# Projet de parc agrivoltaïque Le Bouillon (58)

Mars 2022

**Note complémentaire à l'étude  
d'impact suite à la modification  
du poste de livraison**

Figure 1 : Tracé prévisionnel du raccordement en HTB au poste électrique de Vignol. Le tracé définitif est en cours d'étude par les équipes de RTE ; il n'est pas connu à la date du présent document.

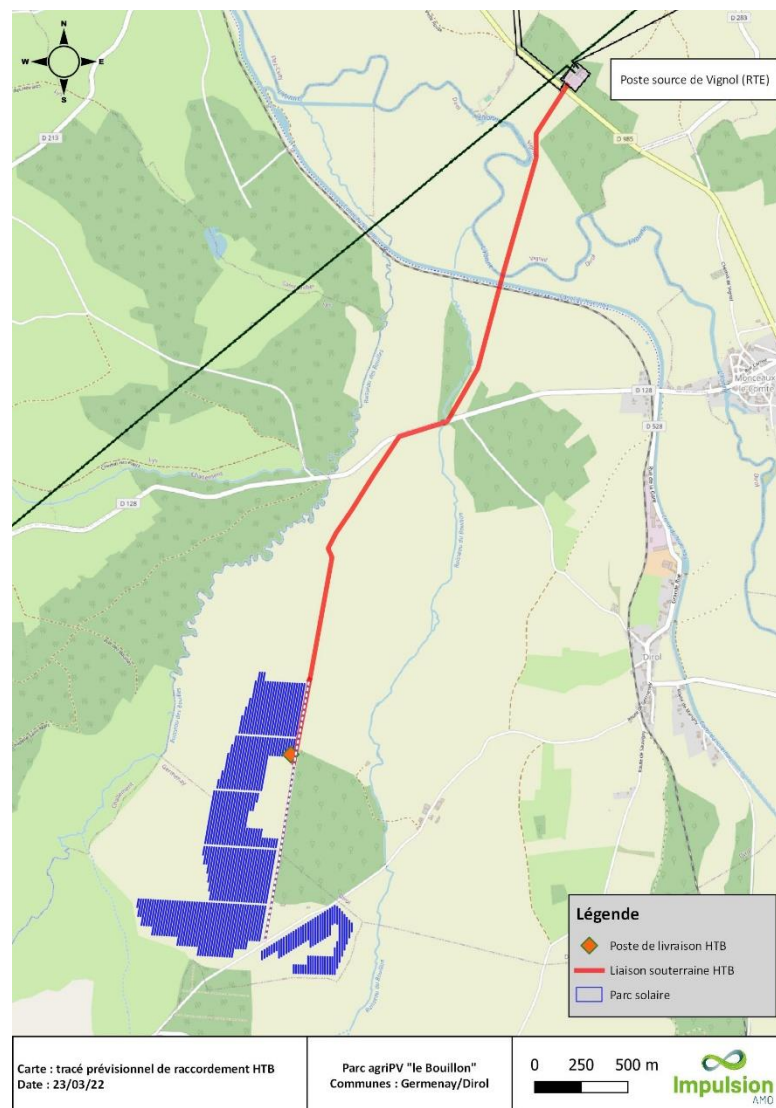
Suite à la confirmation d'un raccordement possible en HTB sur le poste Source Vignol géré par RTE (Montceaux-le-Comte) à 4,9 km (cf. ), la localisation du Poste de Livraison (PDL) a été revue et se situe à présent au nord de la zone 1 du site, à proximité des Postes de Transformation HTA n° 10 et 11 (cf. détails, schémas et cartes ci-après).

Raccordement électrique	Choix HTB confirmé	Raccordement sur le Réseau Public de Transport en 63 kV ( <b>HTB</b> ) Le Poste Source HTB le plus proche est le <b>Poste VIGNOL</b> (Montceaux-le-Comte) à 4,9 km.
Activité agricole	OUI	Maintien de l'activité agricole avec différentes mesures afin de permettre la culture de fourrage sur le site de production.

Figure 2 : Poste de livraison HTB (Source : Impulsion, Plan des façades et des toitures PC5)

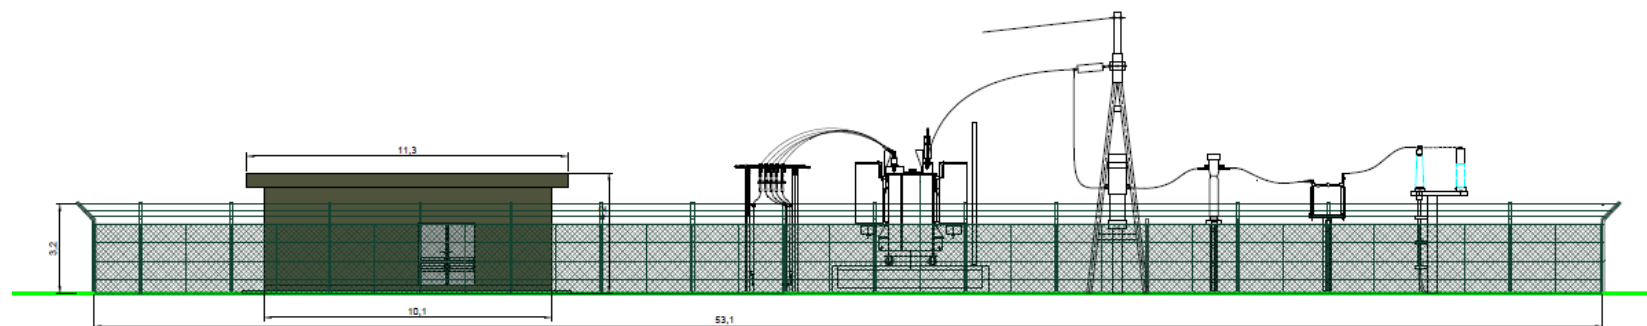
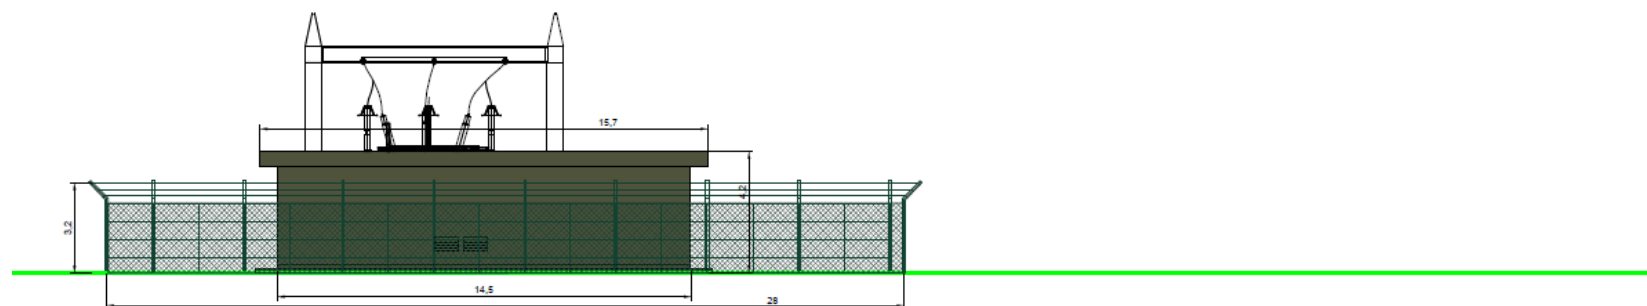
- Modification de son emplacement,
- Ajout d'un transformateur HTA<sup>1</sup>/HTB<sup>2</sup> (20kV/63kV),
- Ajout des accessoires nécessaires au raccordement au réseau HTB géré par RTE<sup>3</sup>.

Figure 5 : Coupe AA' suivant l'emplacement du nouveau poste de livraison HTB.

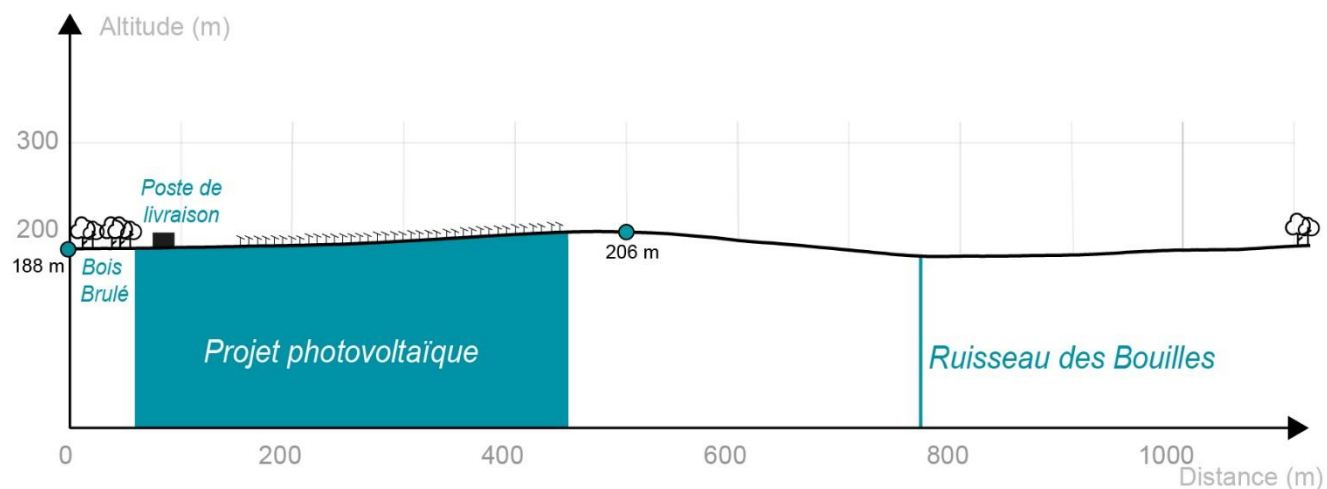
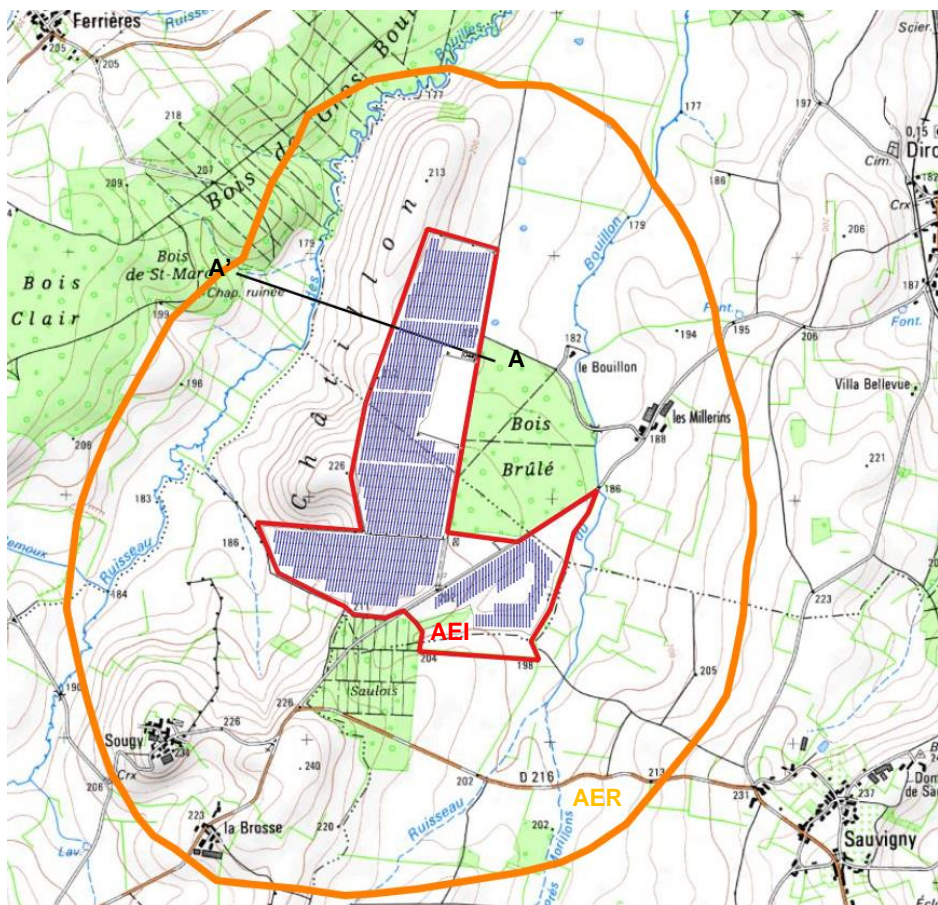
La modification de l'emplacement et du gabarit du poste de livraison ne modifie pas les conclusions de l'étude d'impact du volet paysage. En effet, son implantation le long du Bois Brulé permet de masquer totalement sa perception sur toute la moitié Est du territoire. Au Nord et à l'Ouest, le dénivelé de la butte entravera la perception de cet équipement qui sera masqué par ce bombement topographique. En effet, un dénivelé d'environ 15m d'altitude est observé entre le poste de livraison et le point haut de la butte. Au Sud, en direction de Sougy, la distance d'environ 2km et la présence des panneaux photovoltaïques limiteront de manière significative la perception du poste de livraison. De plus, un RAL 6003 (vert foncé) est prévu afin de faciliter son intégration paysagère et sa proximité immédiate au Bois Brulé assurera une intégration optimale dans ce contexte (voir la mesure de réduction MR09 « Intégration paysagère des postes de transformation/livraison »). Ainsi, les conclusions de l'étude d'impact vis-à-vis du volet paysager restent inchangées.
